도안 우미 린 트리쉐이드

안방 발코니 바닥 타일나누기 변경 설치

구분	기존도	변경도면
84A/A1		
84B/B1		
84C/C1		
84D

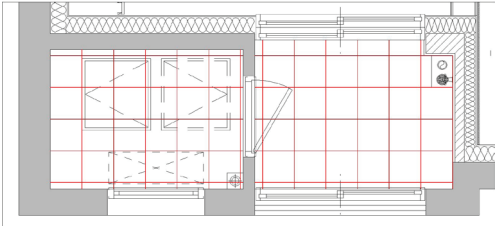
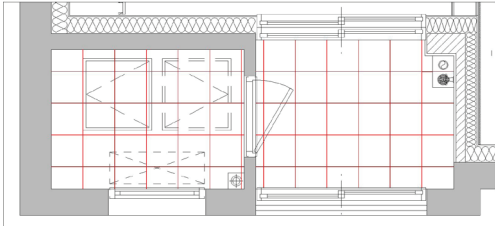
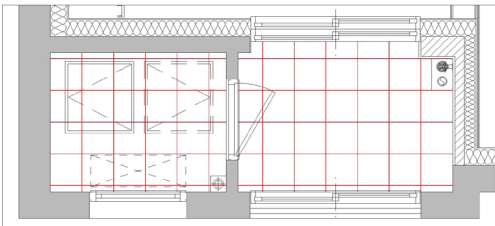
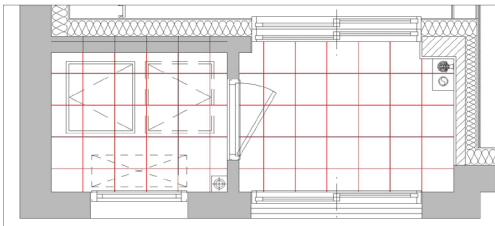
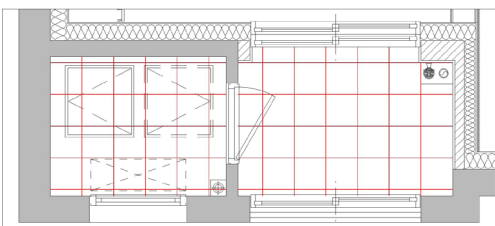
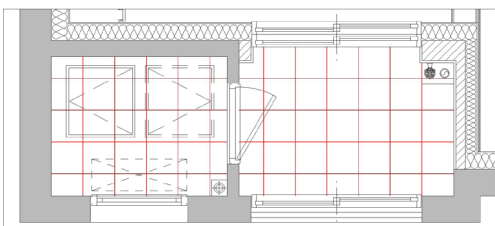
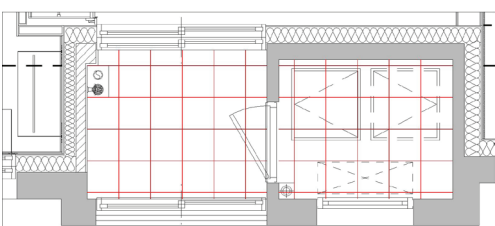
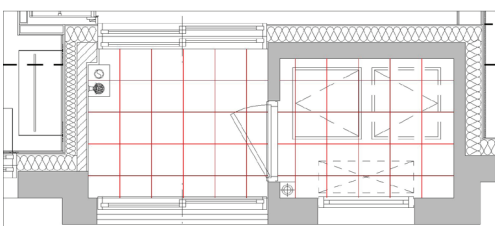
- 변경내용 : 발코니 미관개선을 위한 타일 나누기도 변경
- 대상평형 : 전 평형(안방 발코니)
